## 改善箇所説明図

### 不具合内容:

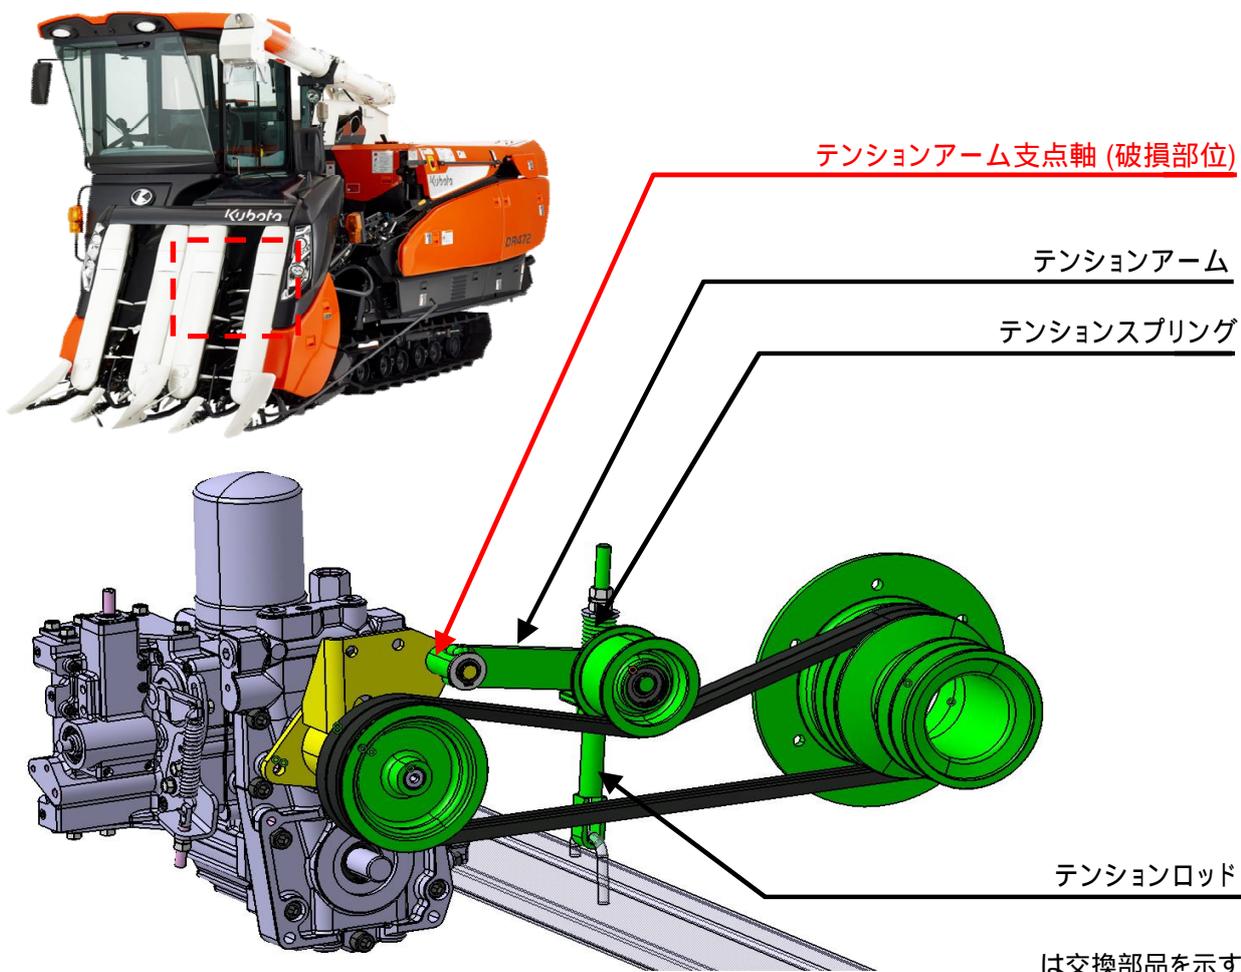
刈取脱穀作業車の動力伝達装置において、設計検討が不適切なため、テンションアーム支点軸周辺の溶接の溶け込みが不足しているものがある。そのため、機械稼働による振動や衝撃により、溶接溶け込み不足部位に応力が集中し、最悪の場合、テンションアーム支点軸が破断し、走行不能となるおそれがある。

以下対策を実施した部品へ全数交換する。  
 テンションアーム支点軸径を大きくし、溶接を追加したもの。  
 テンションアームの板厚を大きくし、剛性を向上させたもの。  
 テンションスプリングを変更し、密着長に余裕をもたせたもの。  
 テンションロッド組み付け部に回転支点を追加したもの。

下図の部位、機種銘板の右上に白色マーキングを実施する。
